From:
Sent:
To:
Cc:
Subject: FW: Vs: Sindi-Lodja silla projekti sademevee kraav VEPis

Subject: Sindi-Lodja silla projekti sademevee kraav VEPis

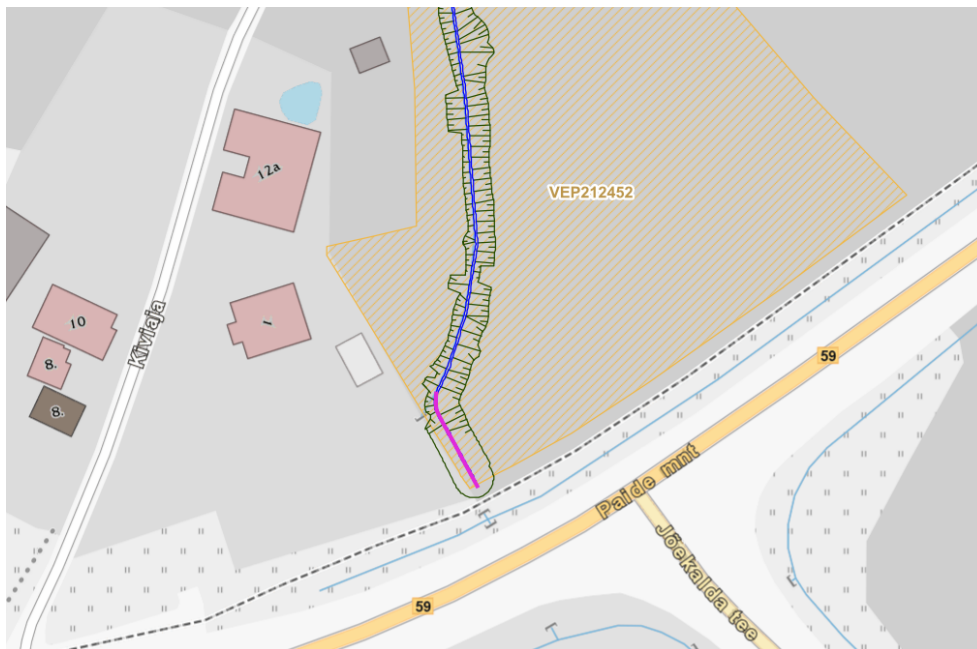
Käisin seal ära, aga hetkel ootame RMK seisukohta, kuna seal on maakasutuse osas vaja RMK pool olukorda selgitada. Tegemist küllalt sügava kraaviga, mis peaks vee ärajuhtimise tagama. Kui on vajalik aga tehnikaga puhastada, siis me näeksime, et tehnika pääseks liikuma kraavi läänepoolset serva mööda ja VEP-i osas saaksime hakkama piiri lõikamisega u.0,12 ha läänepoolt kuni kraavini, mis on ka täna inimtegevusest mõjutatud.

Palume täpsustada/selgitada, kui eesmärgiks on olemasoleva kraavi puhastamine ja maanteepoolses osas u 20 m pikkuse uue lõigu rajamine, miks on projekti joonisel kuvatud kõnealuse kraavi nõlvade laiuselt legendi kohaselt VEP-i alal „projekteeritud lageraie“ (punase ruudustikuna joonisel) – manuses.

Kirjutan Sindi-Lodja silla projektiga seoses. Vana silla rekonstrueerimise projekteerimine on käimas ja selle käigus selgus, et üks olemasolev kraav vajab puhastamist ning vajalik on ka osaliselt uue lõigu rajamine. Probleem on selles, et kõnealune olemasolev ja pikendatav kraav asub vääriselupaigas (VEP212452). Projekteerija poolne põhjendus kraavi vajaduse osas on järgmine: "Uut kraavi lõiku on vaja, sest olemasolev truup on amortiseerunud ning olemasoleva kraavi ja truubi kõrgused ei taga sajuvee äravoolu jõe suunas. Uus kraavilõik loob kõrguslikud eeldused kraavi pikkikalde tekkimiseks, et oleks tagatud sajuvee äravool". Kõnealune uus kraavilõik on alltoodud joonisel esitatud lilla joonega:

Ol.oleva kraavi nõlvade ulatuses on näidatud lageraie, sest meie hinnangul on vajalik võsa ja kraavis kasvavate puude likvideerimine, et kraav saaks töötada nii, et see ei ummistuks. Lisaks on

võimatu olemasoleva kraavi puhastamist teostada tehnikaga, sest sellega ei pääse kraavile ligi.
